## Fylkesmannens innspill til oppstart - Reguleringsplan - Berglia vest hyttefelt - Ballangen

## Endring av reguleringsplan Berglia vest hyttefelt gnr 4 bruksnr 2 i Efjorden.

## **Innspill ved oppstart - reguleringsarbeid for hyttefelt Berglia vest - Ballangen kommune**

## NVEs innspill - Varsel om oppstart - Reguleringsplan for Berglia Vest hyttefelt - Ballangen kommune

**OFOTEN OG SØR-TROMS JORDSKIFTERETT**  
 Skifteplan over  
**RØDØY**  
 i Ballangen kommune

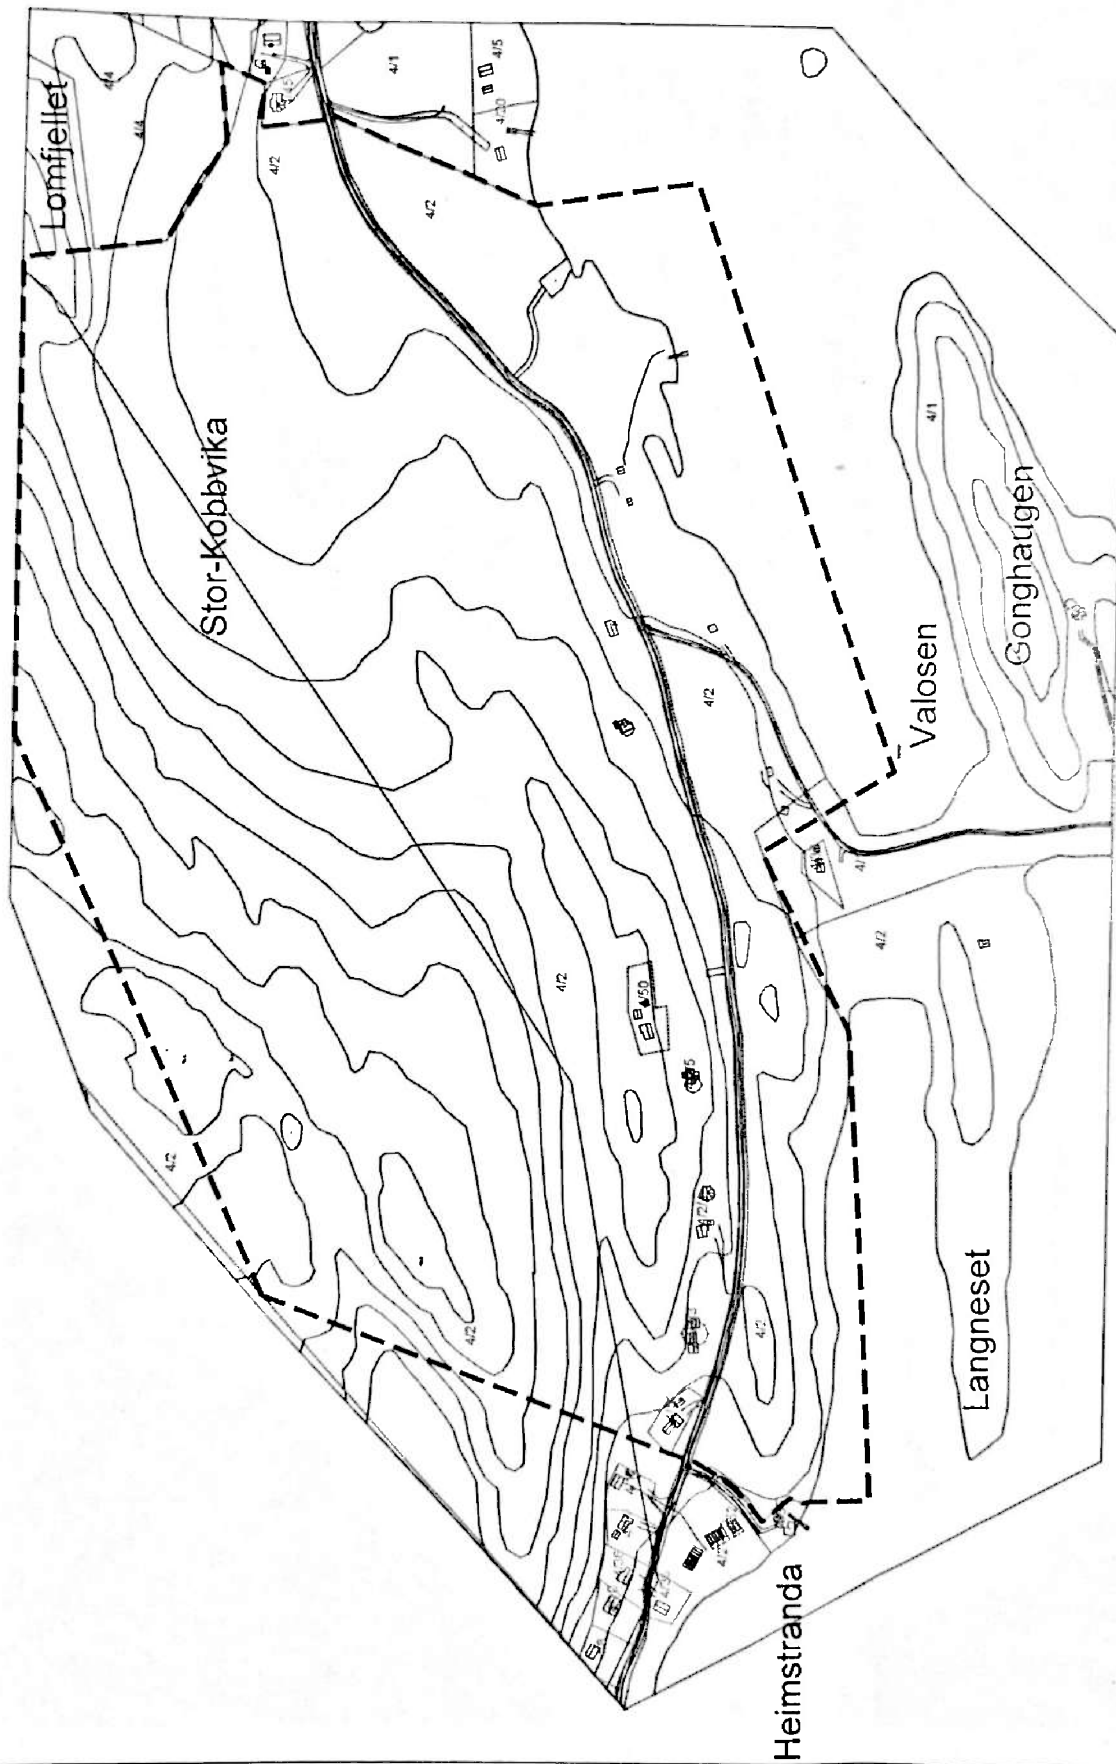
Jeg er eier av gnr 4 bruksnr 4, som ligger innenfor planområdet. Dette omfatter også adkomst til sjøen som allerede er tatt inn i kartet.

I forbindelse med sak for jordskifteretten, se vedlagt kart, ble det fastsatt adkomst til mine teiger innenfor planområdet. Jeg ber om at disse tas inn i planen.
